圖說常見錯誤樣態:

資料來源:109年4月～ 110年5月建照抽查缺失案件

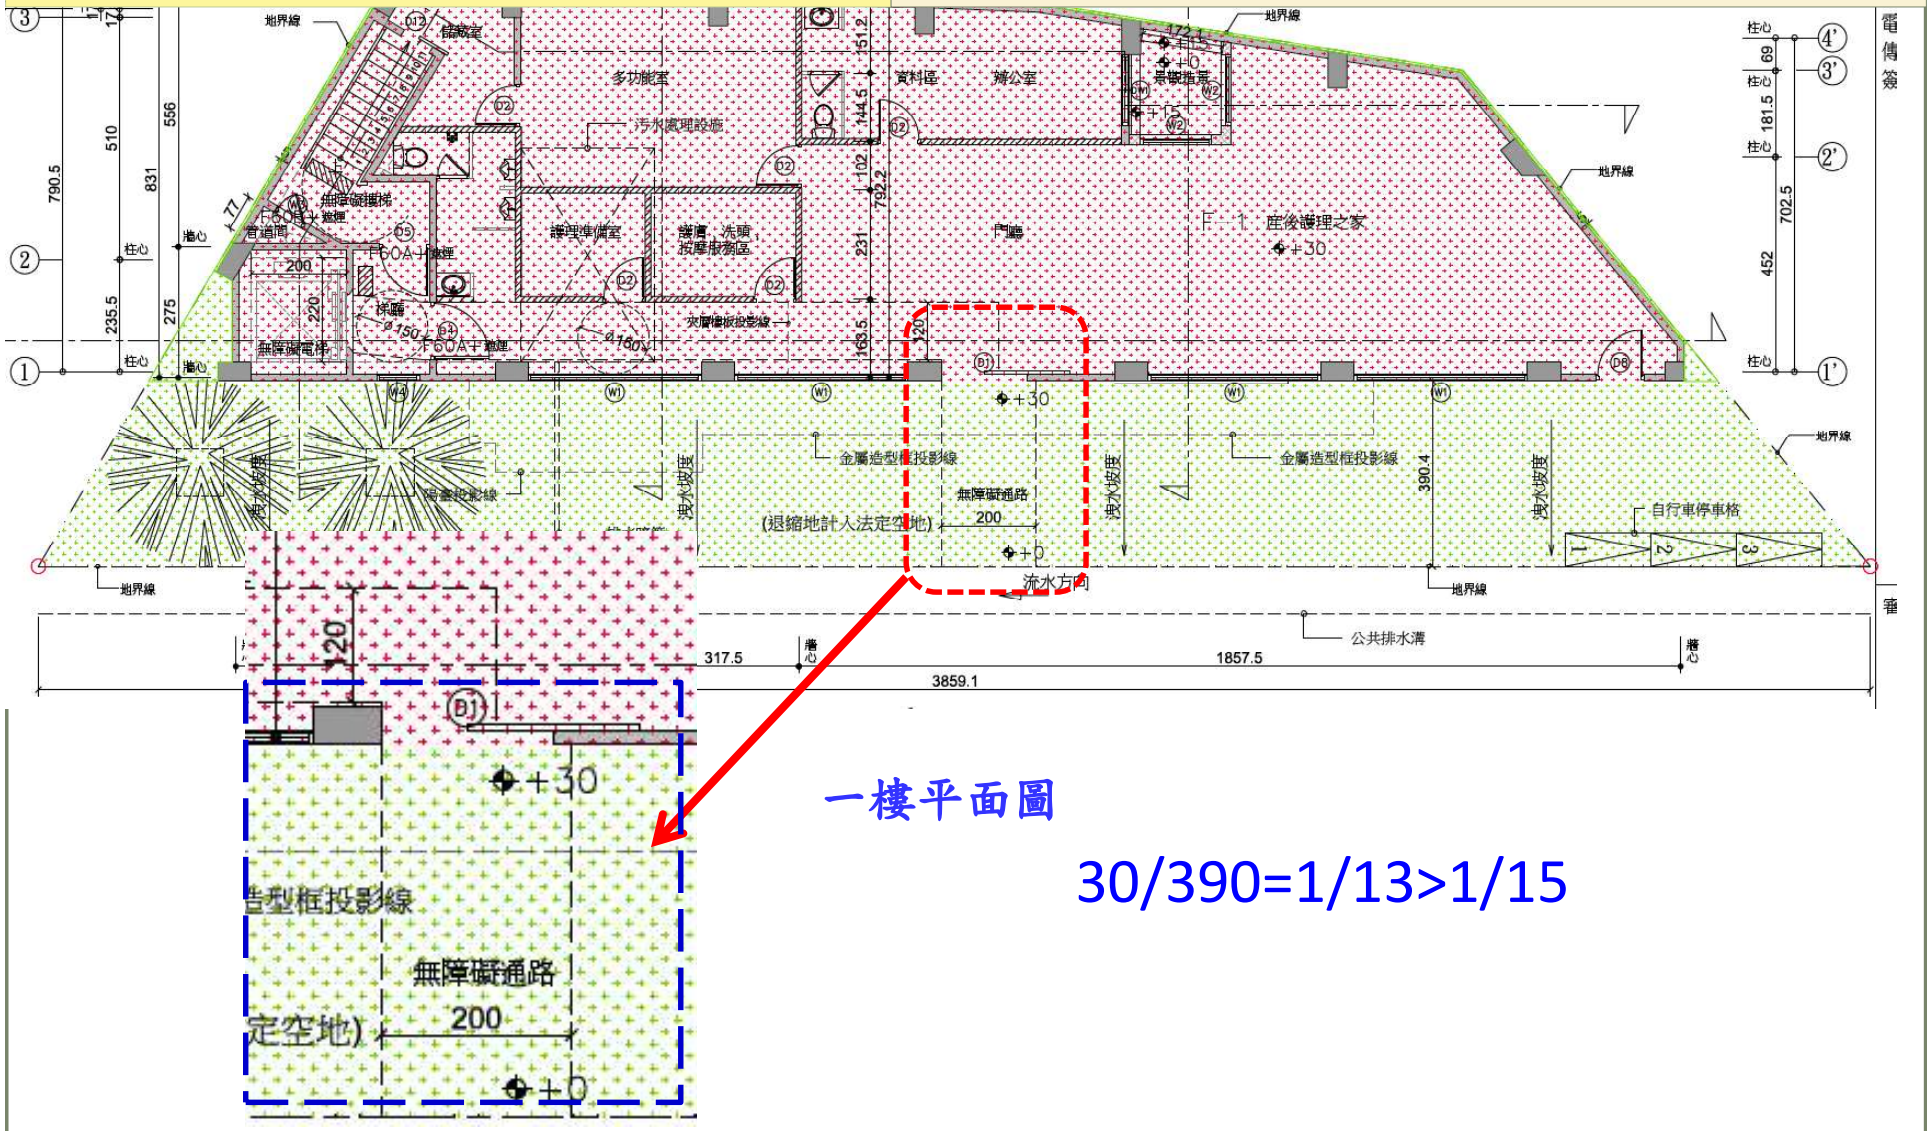
無障礙通路寬度不足130公分。

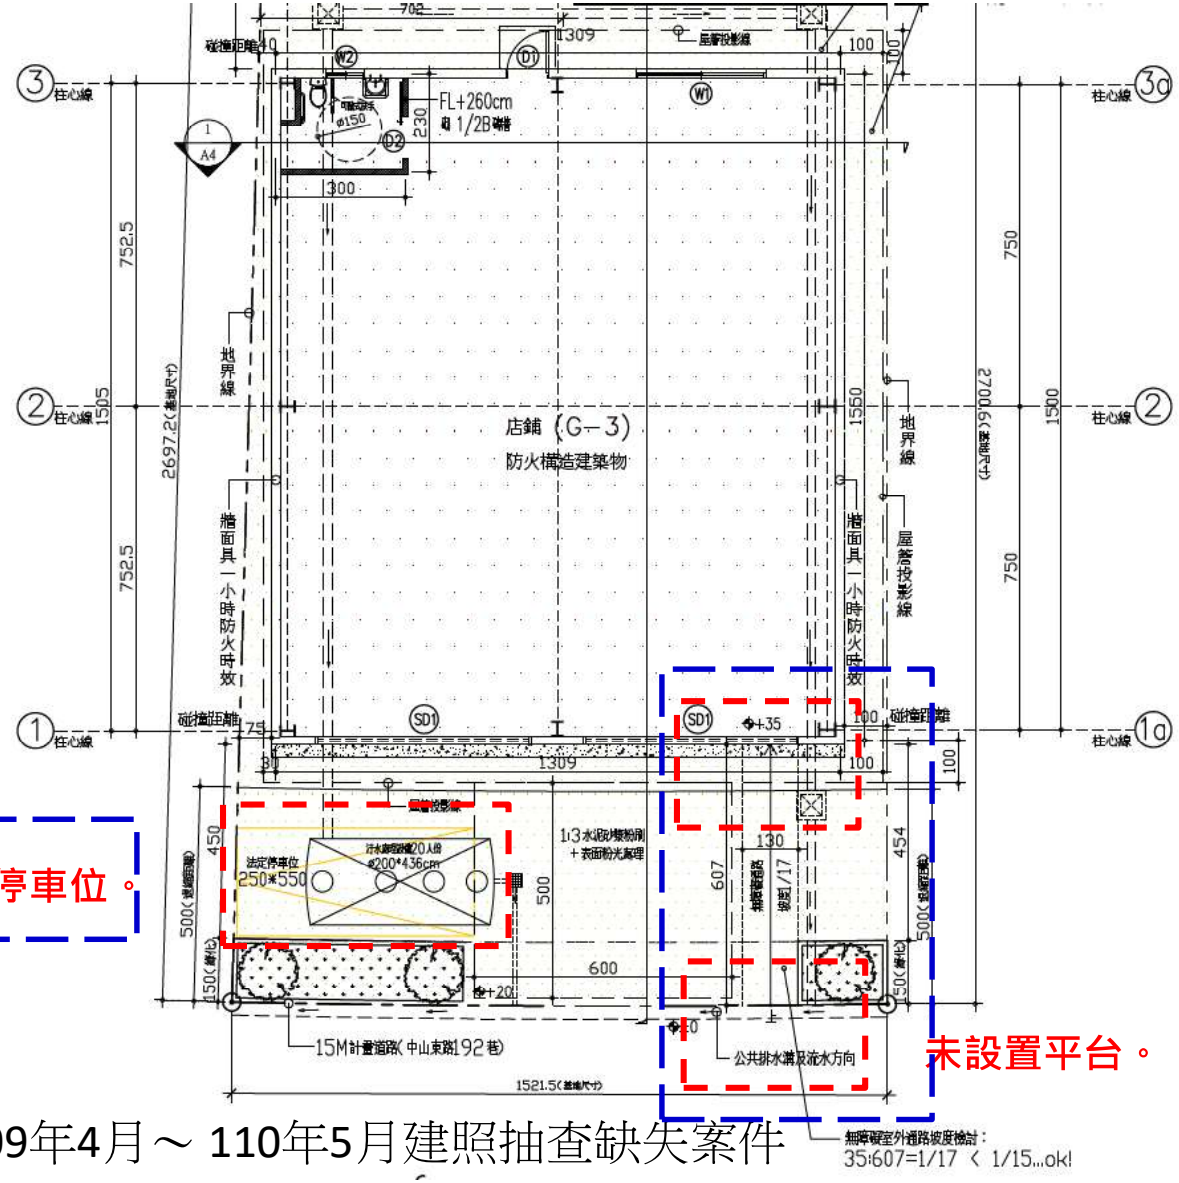
1. 未設置無障礙車位，不符建築技術規則建築設計編第167-6條規定。
2. 本案室外通路設計，未依建築物無障礙設施設計規範206.3.1設置長、寬各150公分以上端點平台且坡度不得大於1/50。

未設置無障停車位。

未設置平台。

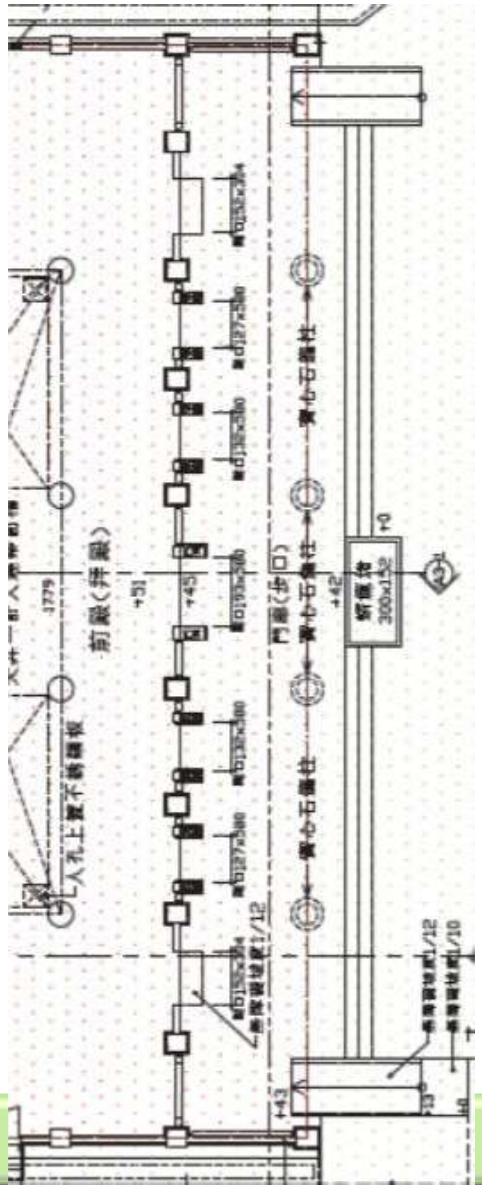
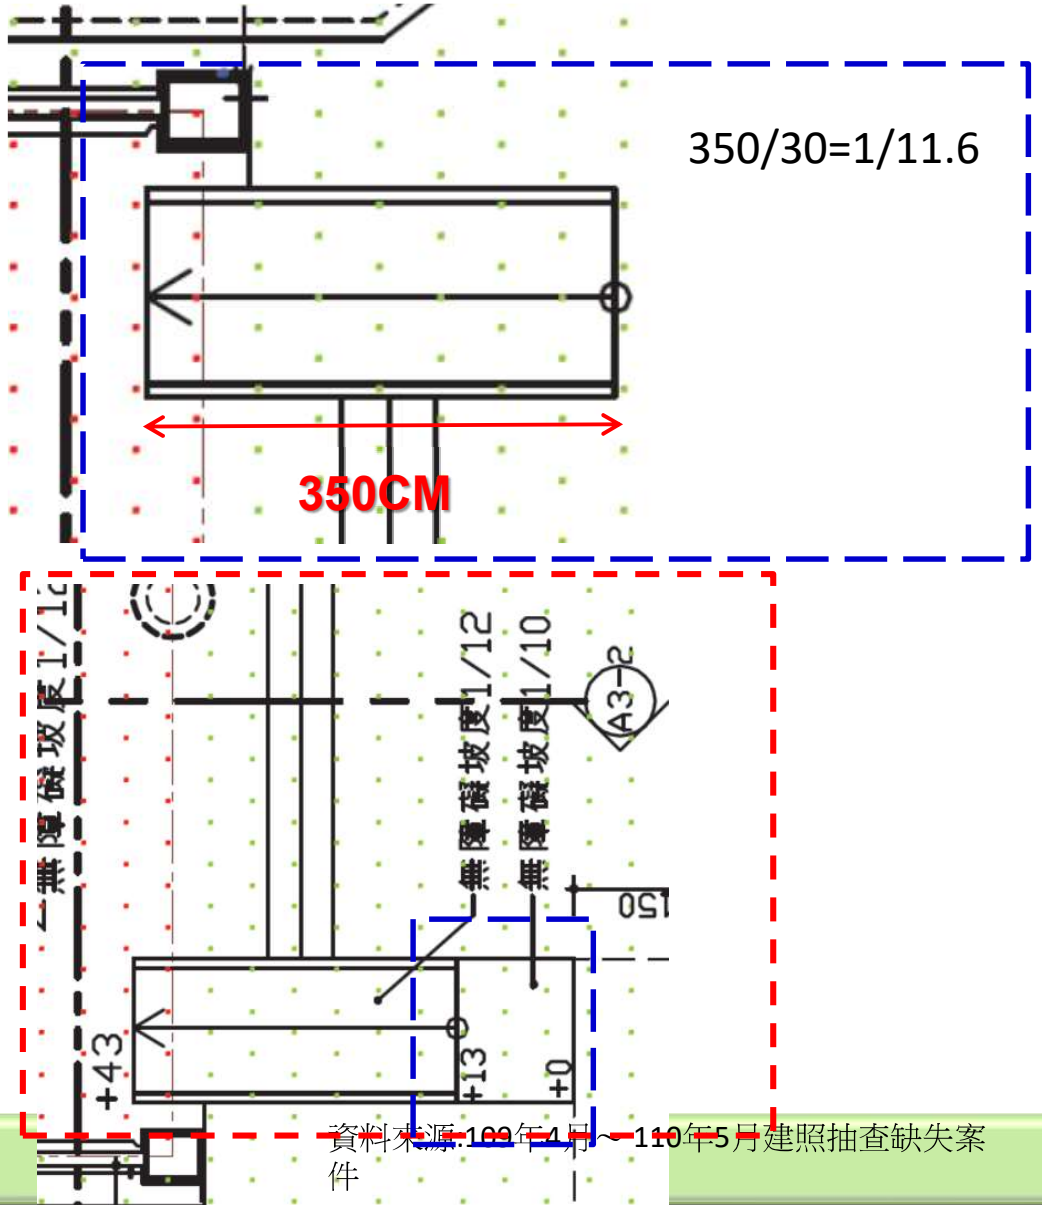
1.A棟與室外高差30公分無障礙坡道長度僅3.5公尺，坡度大於1/12，不符無障礙設計規範206.2.3規定。
2.B棟與室外高差10公分無障礙坡道未留設150*150公分迴轉空間，不符無障礙設計規範206.3.1規定。

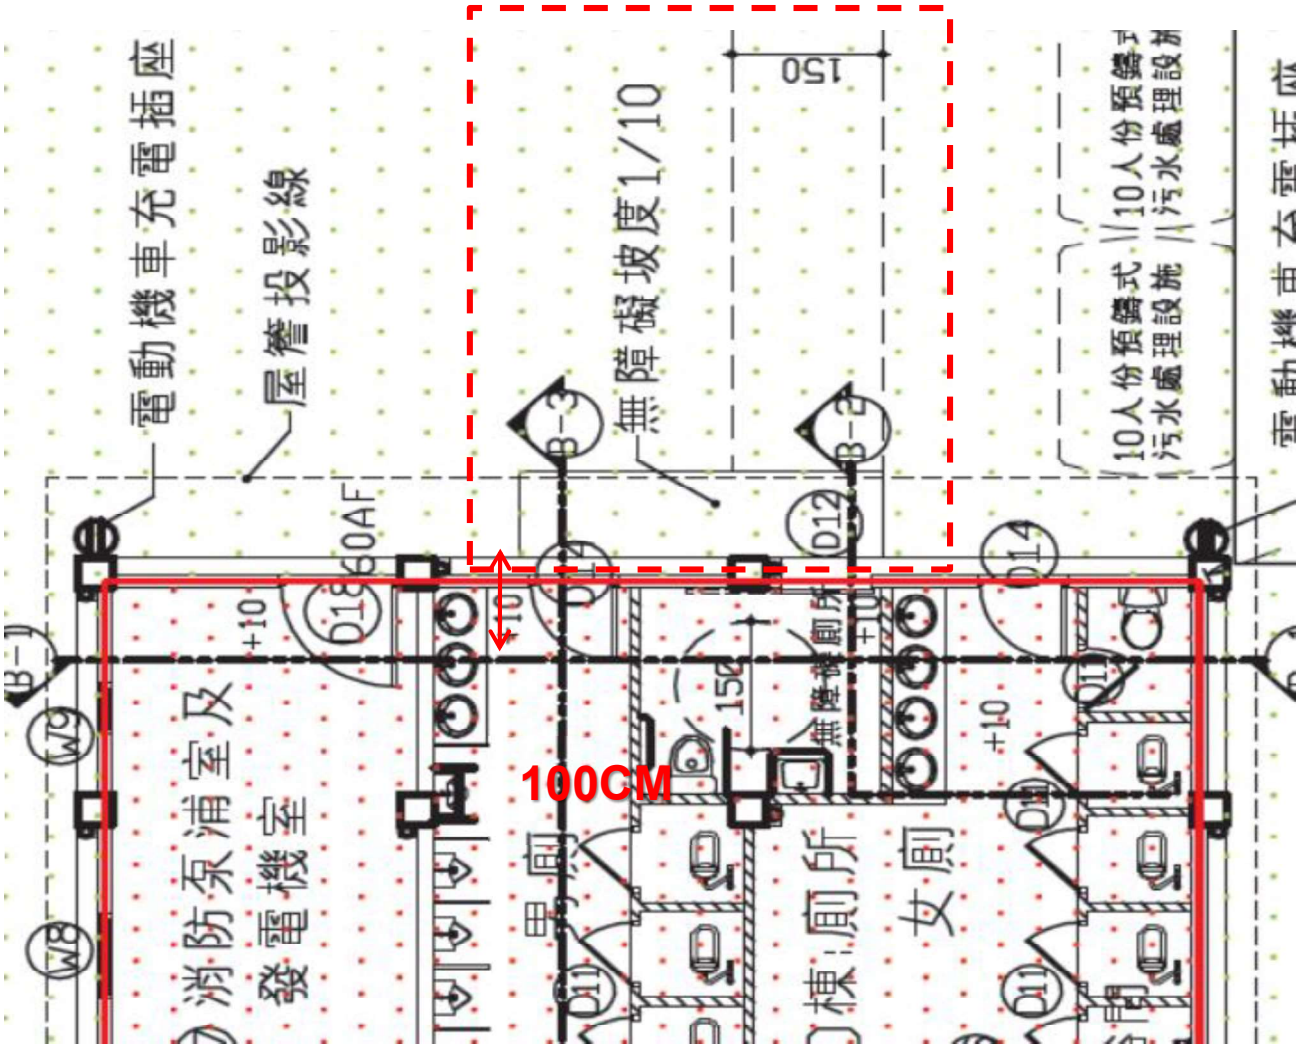
1.A棟與室外高差30公分無障礙坡道長度僅3.5公尺，坡度大於1/12，不符無障礙設計規範206.2.3規定。
2.B棟與室外高差10公分無障礙坡道未留設150*150公分迴轉空間，不符無障礙設計規範206.3.1規定。

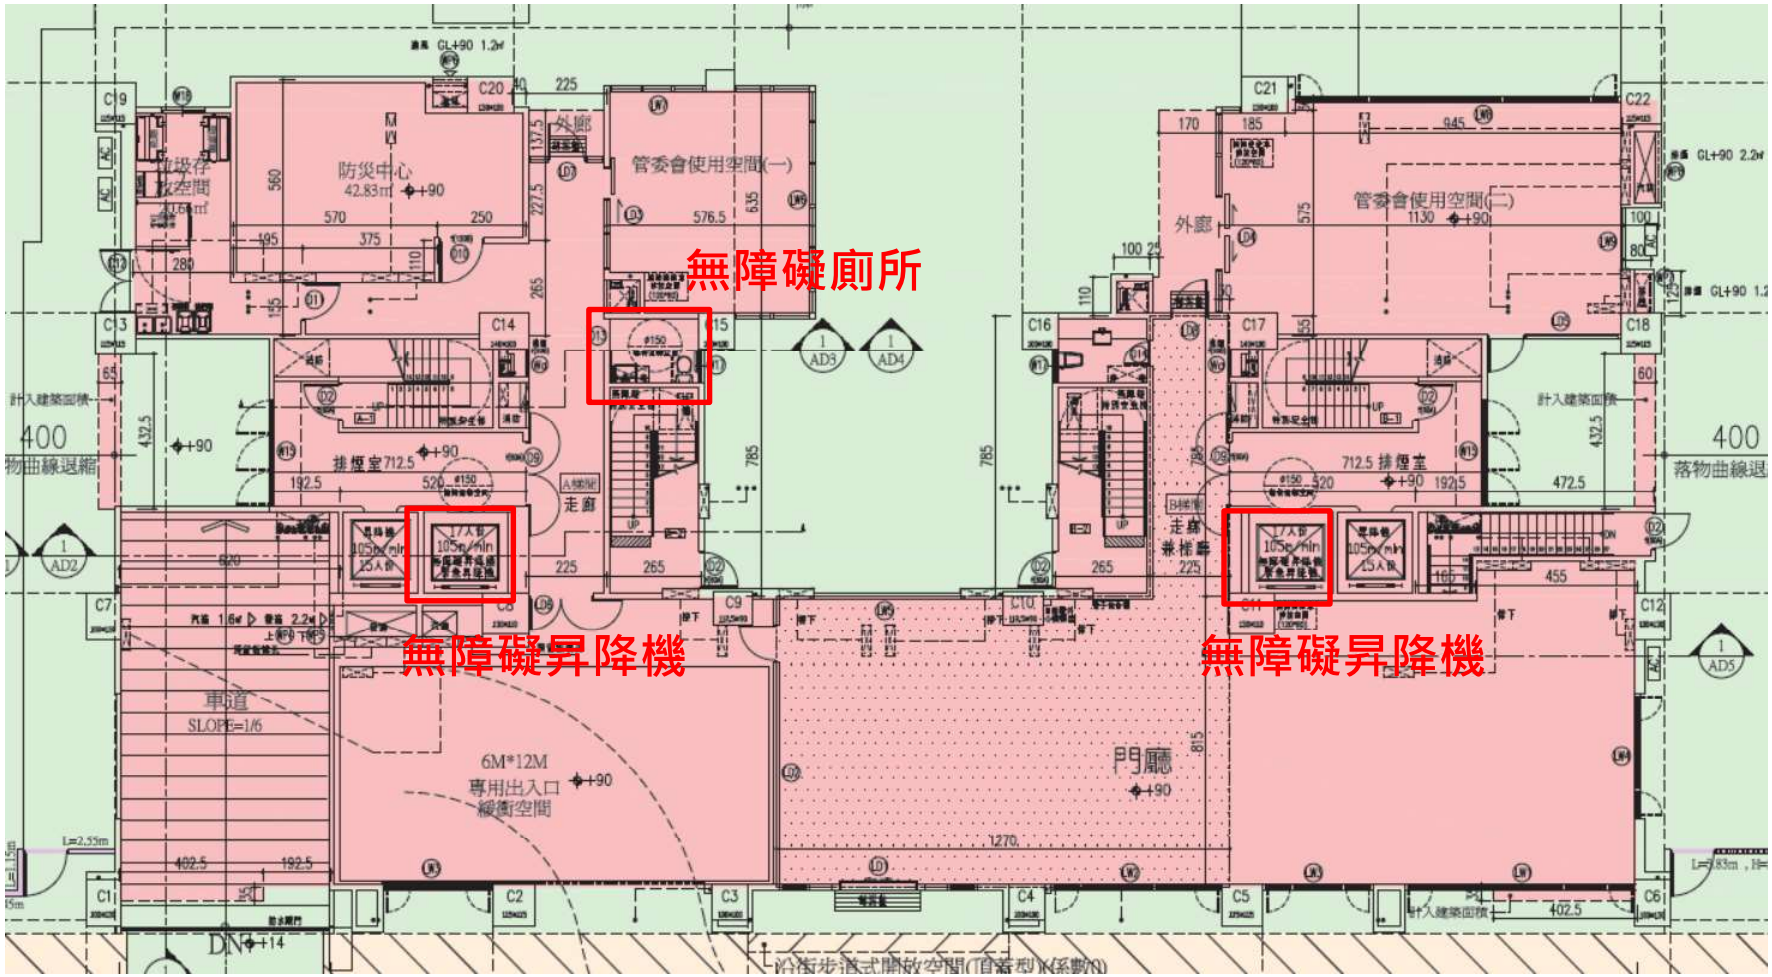
1. 未繪製無障礙通路通達無障礙設施。

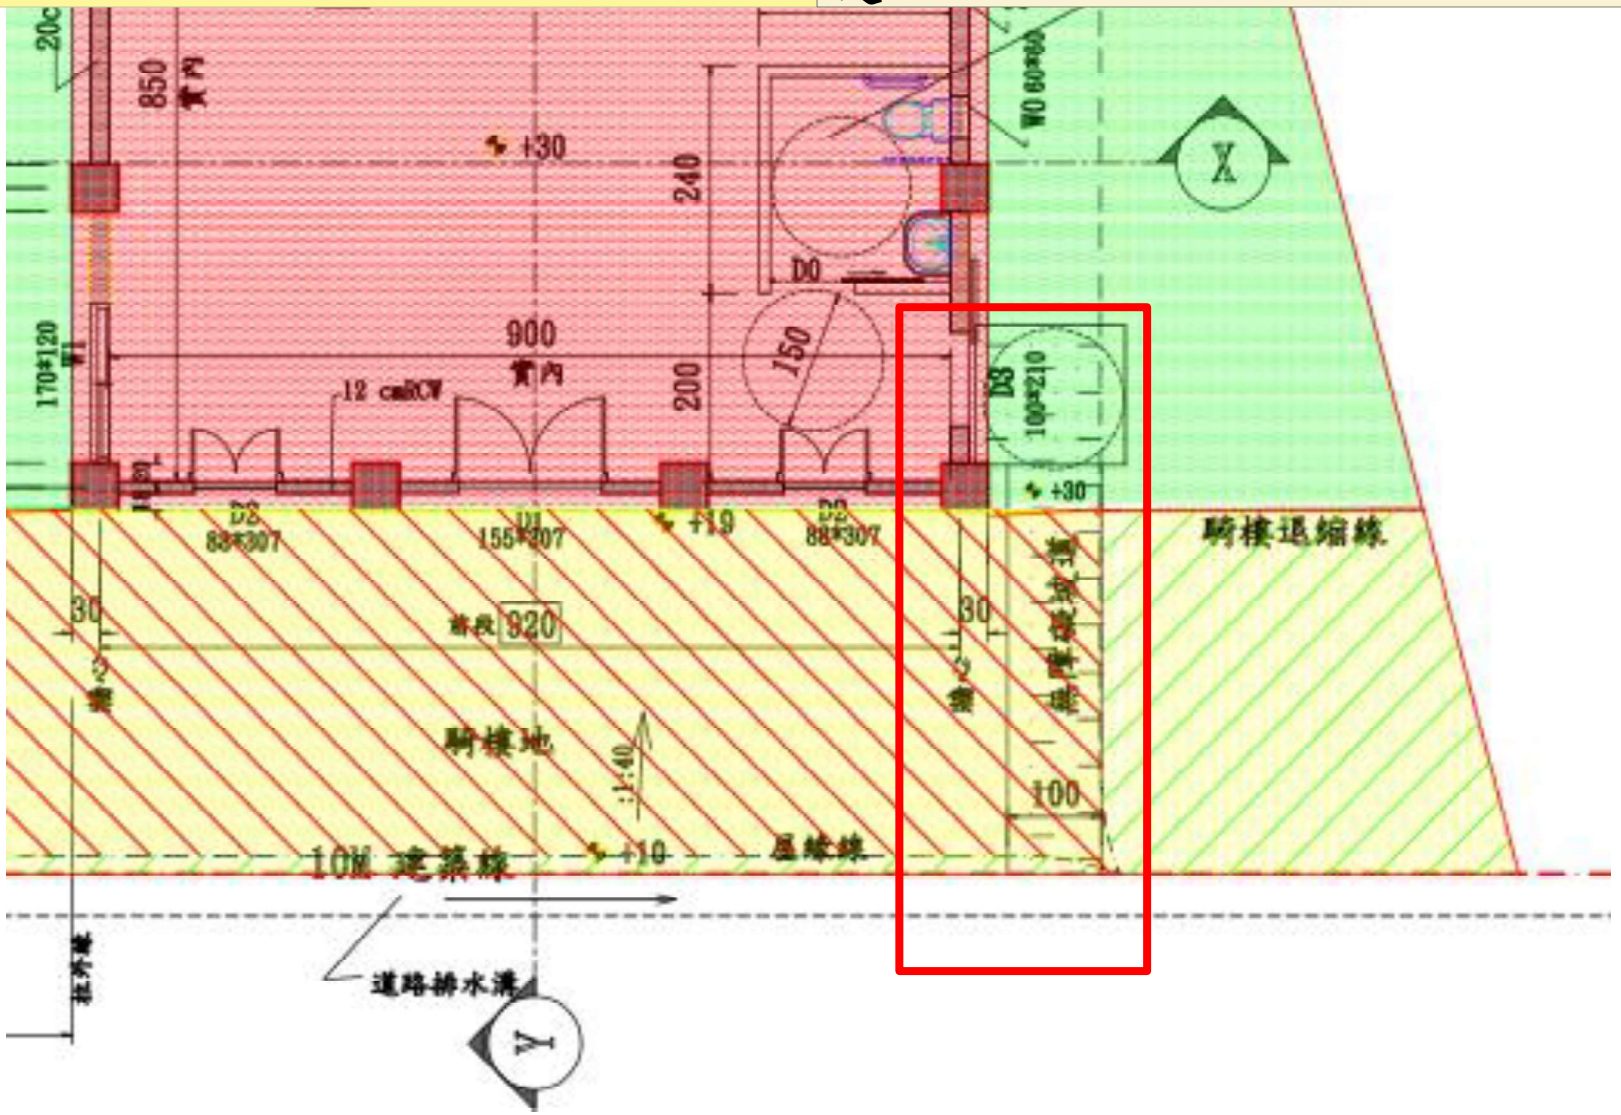
無障礙坡道不符無障礙設計規範206.2.2坡道取代樓梯者，淨寬不得小於150公分及206.3.1端點平台長寬度應為150公分以上之規定。

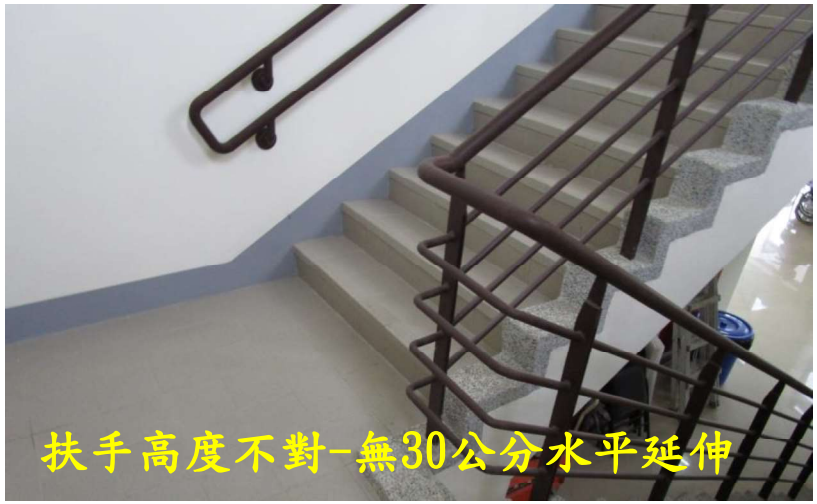
高度>20公分未設置扶手及出入口平台

未設置防護緣

扶手直徑>4公分、扶手長度不足、起點坡度>1/50

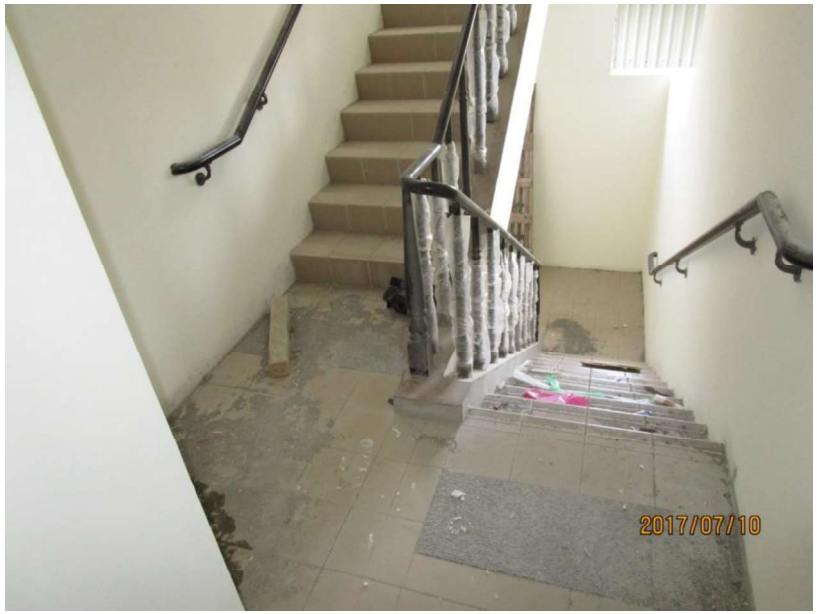
扶手高度不對-無30公分水平延伸

平台無110公分護欄

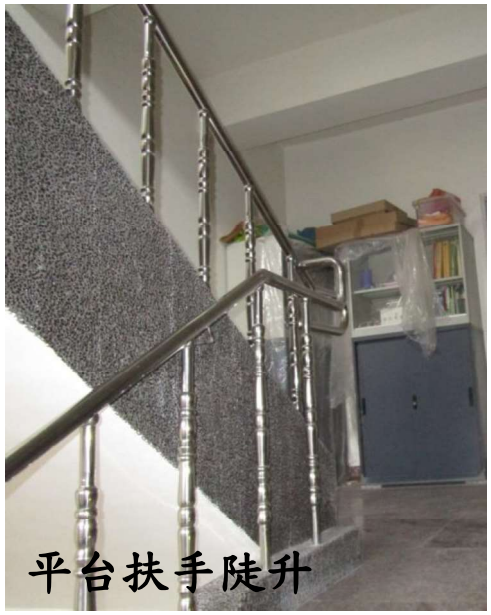
扶手中斷-未連續

扶手右側防勾撞處理不當

平台扶手陡升

扶手防勾撞處理不當

扶手無30公分水平延伸
